CRITICA DEL JURADO

PDC_265

Tercera Mención

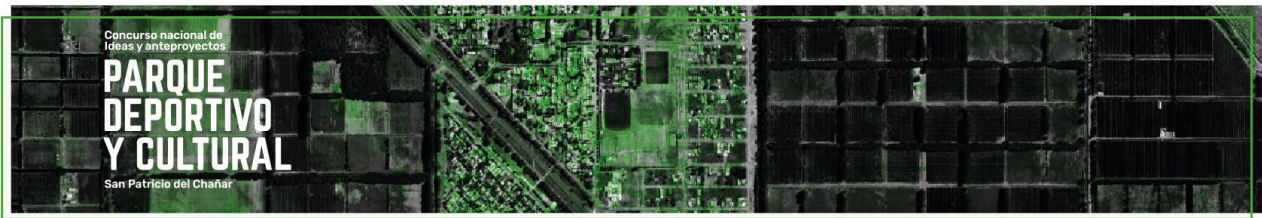
El jurado pondera la propuesta general de organización de las partes que lo componen, estas son, el parque como elemento continuo y particular, y el edificio único, aun autónomo del resto de los programas a integrar y relacionar.

De este modo se toman en cuenta las diversas escalas a las que dar respuesta, respecto al concurso y también respecto al contexto urbano -ciudad de tejido heterogéneo y en crecimiento- y sobre todo propone un nuevo espacio público de carácter urbano y condiciones peatonales respecto a la trama de la ciudad existente.

Pero esta autonomía contradice la lógica de organización, respecto a la posibilidad de consolidar el sitio como un único gran parque, que incluye programas variados y específicos, nuevos y existentes.

PDC_566

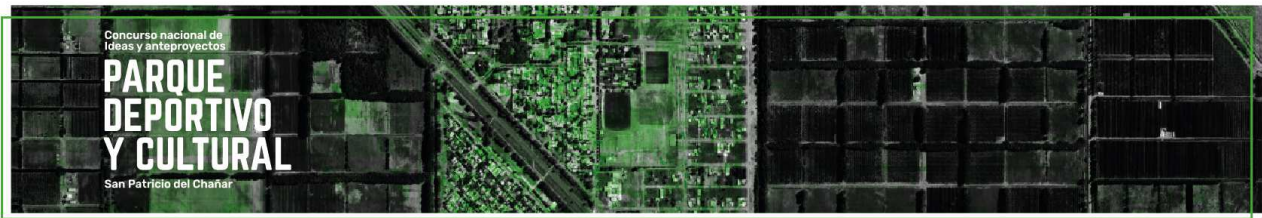
El jurado pondera que la propuesta se estructura a partir de organizar el parque de modo que distintos programas existentes y nuevos, se relacionen través de una trama homogénea.

De modo sostenido y convincente esta trama resulta una estructura para el paisaje y también para los edificios subordinados a esta, que actuaran como límite y borde para canchas deportivas exteriores y el parque en general.

Esta geometría se postula como continuidad de calles y caminos de San Patricio, y también la extensión rural más allá del límite urbano, incluyendo al mismo tiempo el sistema de subdivisión en chacras productivas, y cierta selección de vegetación autóctona, que agrega color al sitio.

Sin embargo, la posición de los edificios de mayor porte y altura se orienta al sur, relegando posibles espacios exteriores de carácter institucional. El planteo descuida la relación entre la avenida Gasparri y la avenida islas Malvinas, utilizando como vínculo entre estos sectores de la ciudad.

PDC_191

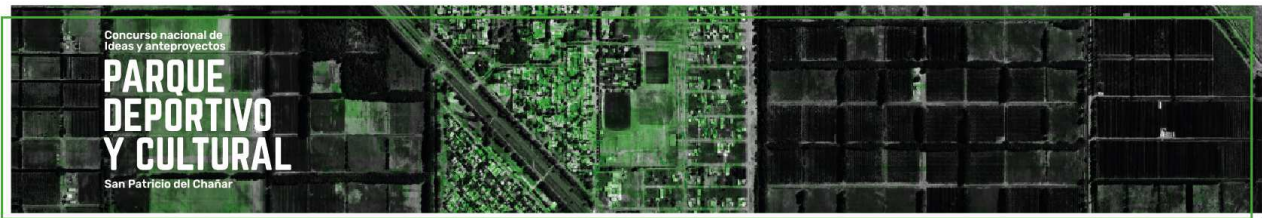
El jurado pondera que el trabajo de referencia se organiza en dos sectores (o sistemas):

- Sobre la Avenida Gasparri ubica los programas que implican edificios y programas exteriores de límites precisos -cancha de fútbol- incluyendo las manzanas ya ocupadas por el hospital, el centro de formación agropecuaria y la escuela.
- Sobre la Avenida Malvinas Argentinas, ubica programas abiertos y al exterior, canchas grandes y pequeñas, existentes y nuevas, la inclusión de la plaza frente a la escuela amplia las dimensiones de los espacios abiertos y públicos de la ciudad.

Estos 2 sectores intentan asumir la actual densidad de la ciudad, y su potencial crecimiento sostenido, reconociendo la escala y variedad de organización de las típicas estructuras de barrio, desarrollando soluciones donde esta organiza el parque.

Esta propuesta implica espacio público generoso en todo el perímetro, y la misma organización en ambos sectores, constituyendo sub espacios perfectamente delimitados y de menor tamaño y escala, tanto con edificios como con equipamientos diversos, consolidando una única estrategia para la totalidad del predio. Estas estrategias se entienden excesivamente rígidas respecto a algunas decisiones, determinando orientaciones poco convincentes.

PDC_246

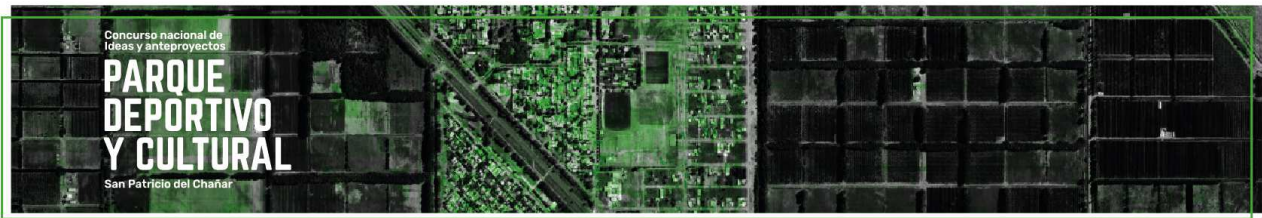
El jurado pondera que la propuesta incluye la organización de tres sectores además de la cancha de fútbol existente y anexa:

-Un parque abierto en el sentido este-oeste, sin límites perimetrales y continuo con la trama existente, modo de unir dos sectores de una ciudad.

-Un conjunto de construcciones que inscripto en un rectángulo, se entiende como un edificio único e incluye la totalidad del programa, organizado por patios y realizable en etapas.

- Otro parque lineal en sentido norte sur, donde se ubican canchas y vacíos verdes en continuidad al edificio ya descrito.

Mientras que el parque E-O no requiere límites ni accesos, al sector deportivo y cultural es posible entrar a través de los patios entre edificios, accesos de dimensión y utilidad variada, sobre el eje de avenida Malvinas Argentinas, y ambos sectores están articulados a través de una galería de entrada y uso público, a modo de equipamiento para ambos frentes.

Esta serie de decisiones dan sentido a un borde cambiante en el perímetro del sitio a proyectar, construcción continua sobre las avenidas Malvinas y Gasparri, y parque en los extremos norte-sur.

De todos modos la ambición unificadora del sector construido, pone en duda el ancho posible a utilizar para incluir el programa previsto en interiores así como mantener la infraestructura existente en exteriores, que se recomendaba mantener sin modificaciones.

PDC_905

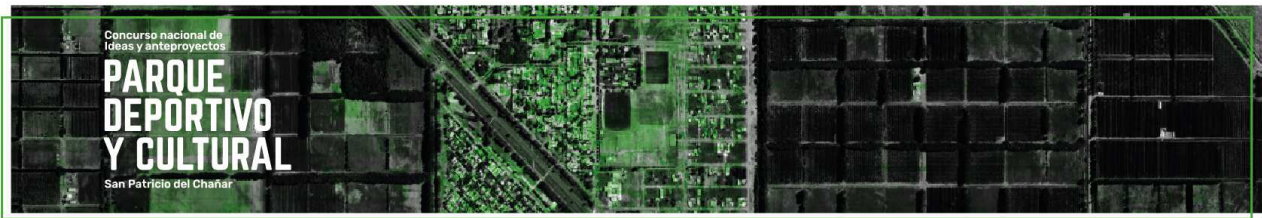
El jurado valora el planteo del proyecto, que se organiza a partir del reconocimiento de matriz productiva expresada en la trama vegetal de los bordes de la ciudad, incorporando a la estructura interior de la misma, otorgando así un componente geométrico vegetal propio del más alto patrimonio paisajístico y natural del lugar.

Entiende que es acertada la respuesta de materialización sobre la Av. Islas Malvinas planteada con los edificios de escala ajustada, con una propuesta de recorrido bajo un semi cubierto protegido y amable con su entorno. Además este lateral permite la construcción en etapas.

Valora también la propuesta paisajística y de dimensiones de los elementos que componen el parque y la arquitectura en su conjunto.

Es crítica la posición del edificio multideporte dado que interrumpe la matriz planteada, no consolida el frente sobre la Av. Gasparri e interrumpe la relación espacial y funcional con el sector este del parque.

La propuesta dispersa el programa en el predio lo cual hace difícil la gestión del parque y su convivencia con otras actividades.
